改善箇所説明図

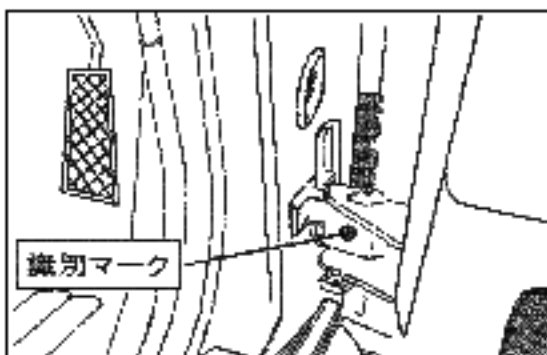
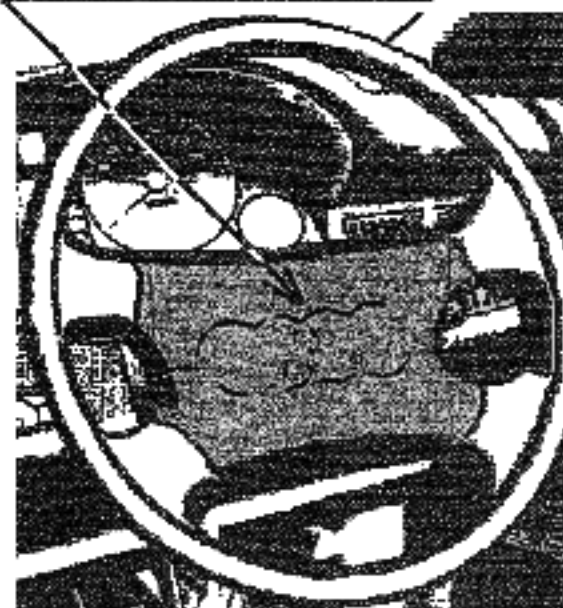
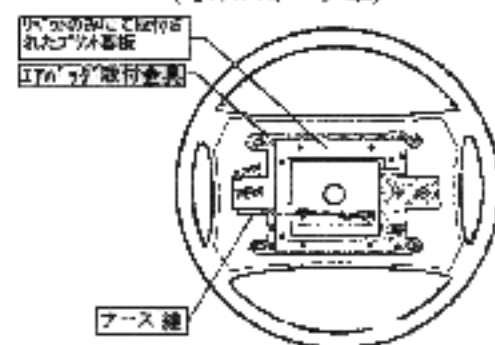
かじ取り装置のステアリング・ホイール（ハンドル）内に組み込まれているエアバッグ装置のアースが不適切なものが、運転者が乗降する際、身体に帯電した静電気が放電し、最悪の場合、当該エアバッグが自動的に作動するおそれがある。

運転席ドアの下側ヒンジに黄色又は白色のペイントを塗布して識別マークとする

全車両点検し、ステアリング・ホイール内のエアバッグ取付金具に装着されたプリント基板がリベットのみにて取付されているものは、当該エアバッグ取付金具にアース線を新たに設置する。
